ANEXO V. DIA Y RESOLUCIONES PFOT 572 AC

PARQUES SOLARES FOTOVOLTAICOS YADISEMA FASE I, DE 116,74 MWINST, ZEDNEMEN, DE 61,61 MWINST, ZEDNEMEN FASE II, DE 143,01 MWINST, ZEDNEMEN FASE III, DE 56,43 MWINST, Y ZEDNEMEN FASE IV, DE 146,15 MWINST, Y SU EVACUACIÓN EN LAS PROVINCIAS DE TOLEDO Y MADRID

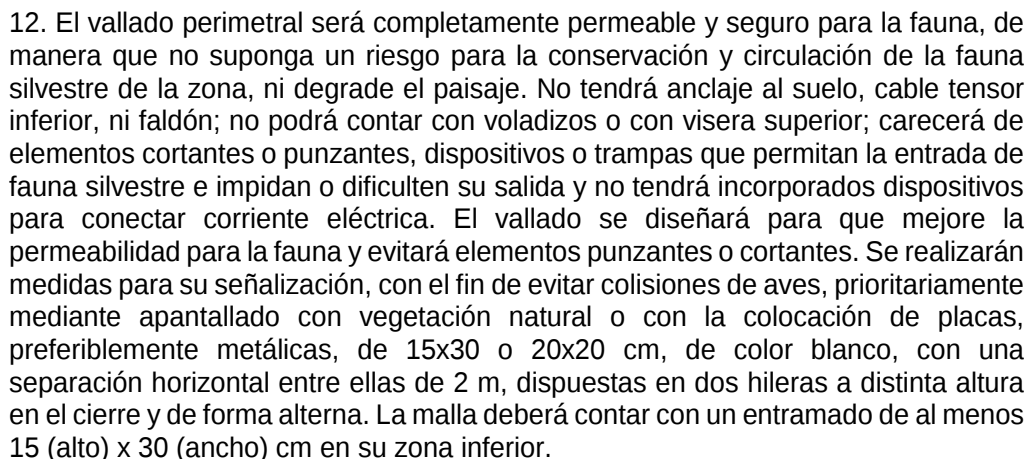
6. Se deberá soterrar el tramo aéreo de la línea L/220kV Ebisu con objeto de minimizar afecciones al sisón, por proximidad a sus kernel, así como al águila imperial, por ocupación del búfer de 1.500 m en torno a uno de sus nidos.

7. Para reducir afecciones a las aves esteparias, se deberá soterrar el tramo de la línea de evacuación a 220 kV que, en la última configuración, ocupa áreas relevantes para las aves esteparias, es decir, el tramo comprendido entre las coordenadas (412.386,4.450.454) y (414.140, 4.449.875).

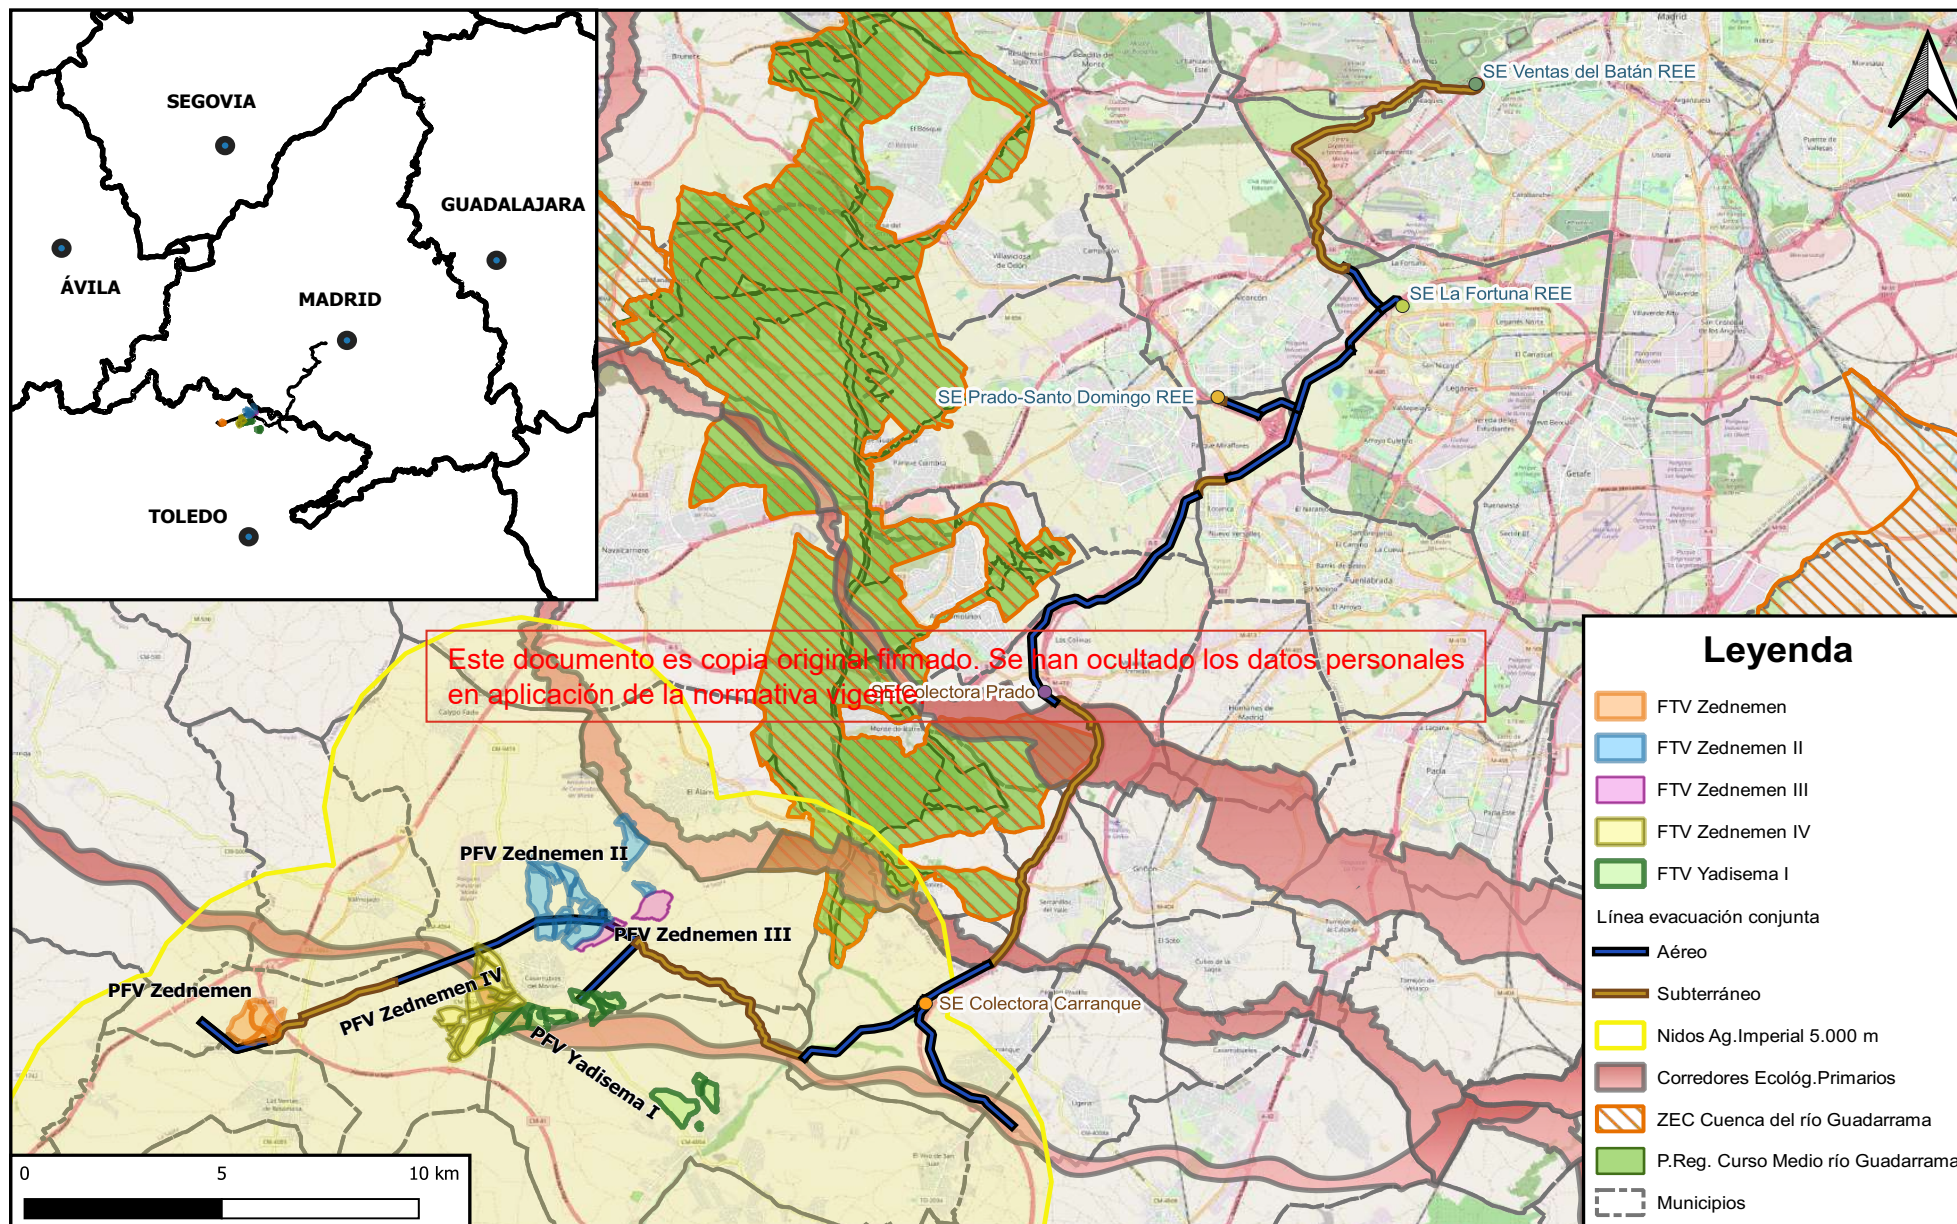
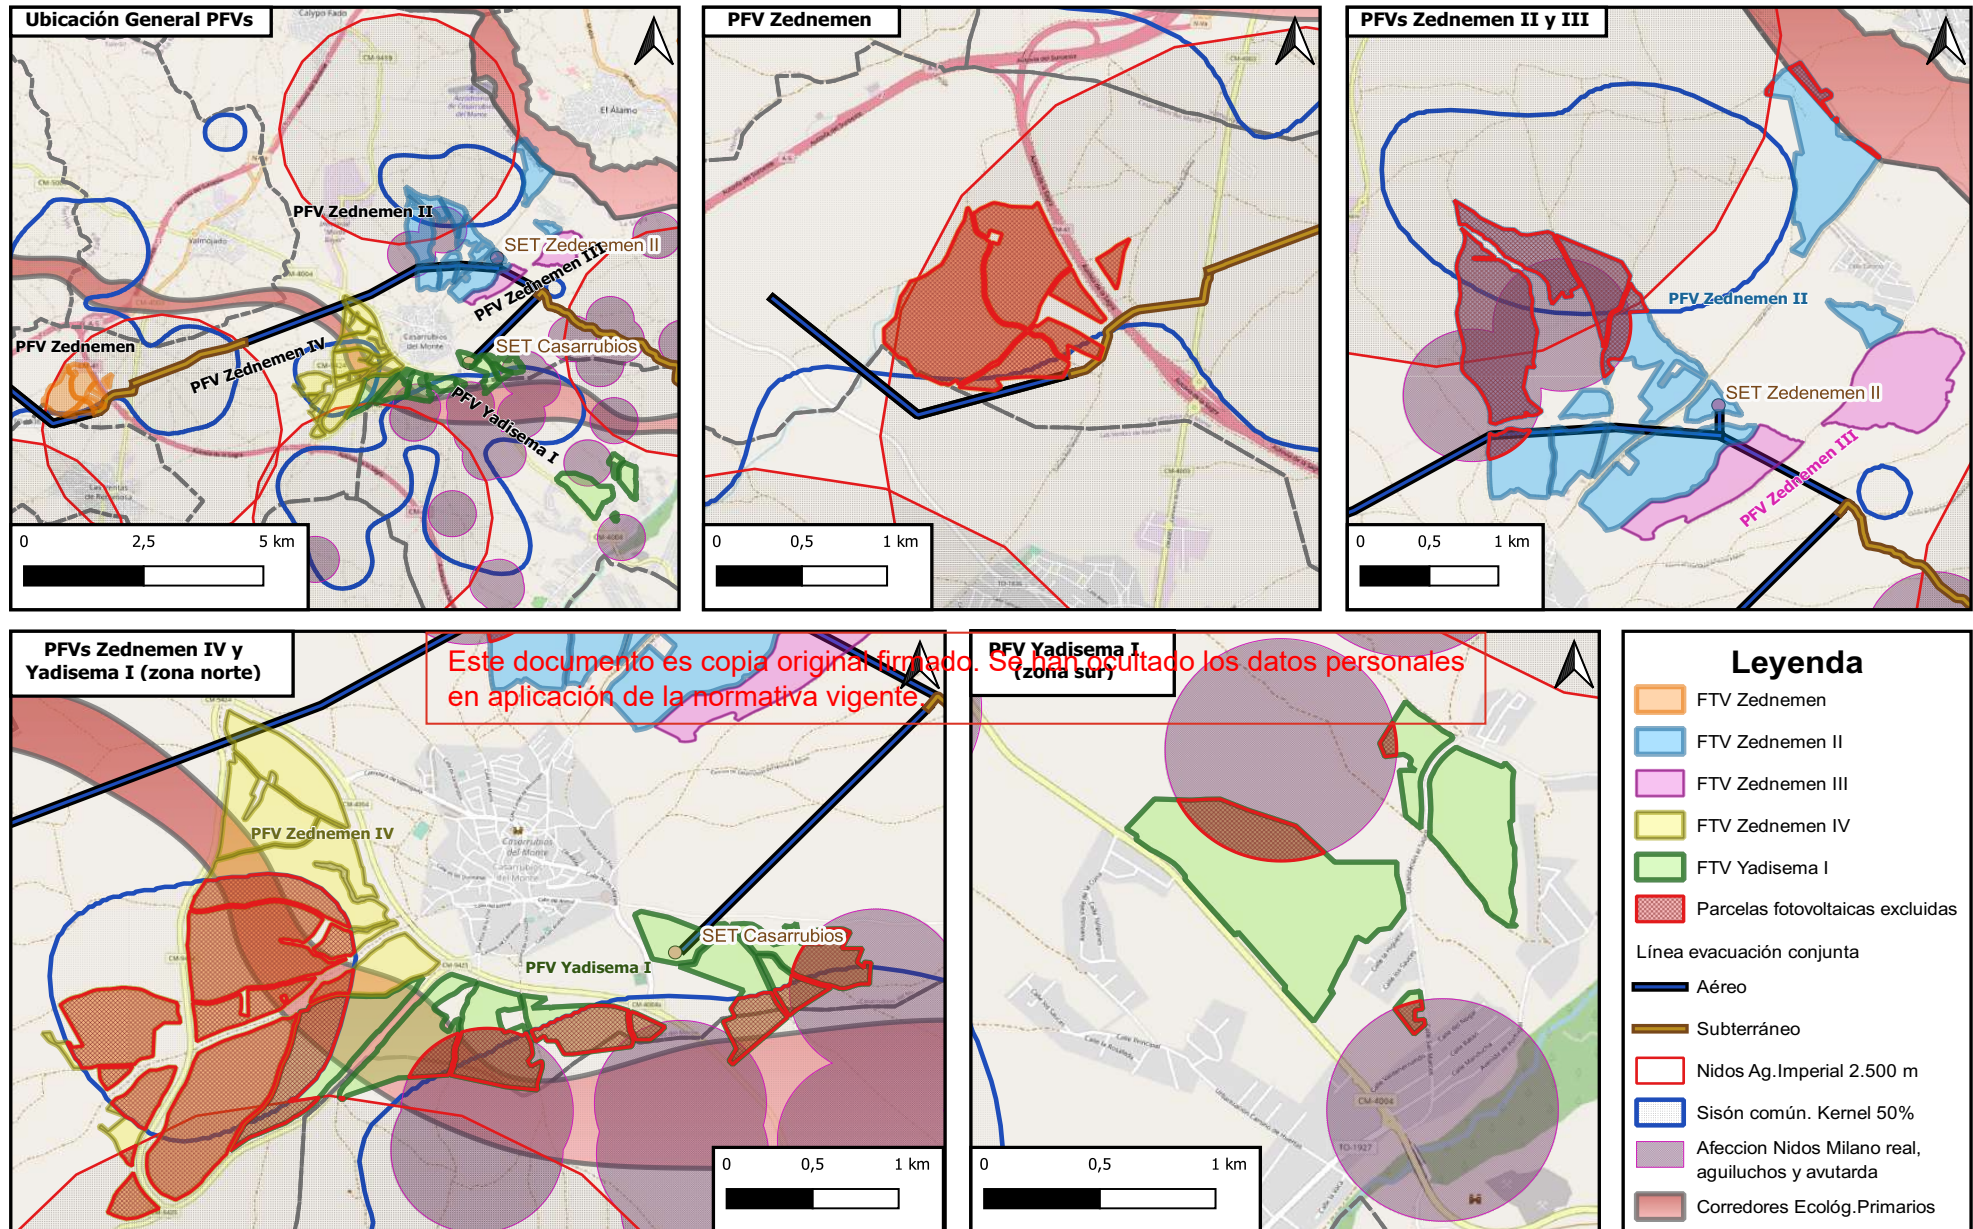
1. La planta Zednemen debe eliminarse por ocupar el búfer de 2.500 m en torno al nido 4 de águila imperial y el kernel 50 % de sisón. Por tanto, no será necesario construir el tramo de línea eléctrica subterránea que conecta esta planta con la subestación Zednemen II.

2. Las zonas de la planta Zednemen II que ocupan el búfer de 2.500 m en torno al nido 1 de águila imperial, el kernel 50 % de sisón, los búfer de 500 m en torno a los nidos de aguilucho lagunero y aguilucho pálido, y el corredor ecológico de La Sagra, deben eliminarse.

3. Las zonas de la planta Zednemen IV que ocupan el búfer de 2.500 m en torno al nido 3 de águila imperial y el kernel 50 % de sisón, deben eliminarse.

4. Las zonas de la planta Yadisema I que ocupan el búfer de 2.500 m en torno al nido 3 de águila imperial, el kernel 50 % de sisón, los búfer de 500 m en torno a los nidos de avutarda, aguilucho pálido y aguilucho cenizo, deben eliminarse.

La aplicación de las restricciones mencionadas se refleja en los apartados de condicionado general y condicionado para la protección de la fauna y se ha plasmado en el croquis de la DIA. Se incluyen también medidas correctoras y compensatorias que modifican y/o completan las propuestas por el promotor en el estudio de impacto ambiental.
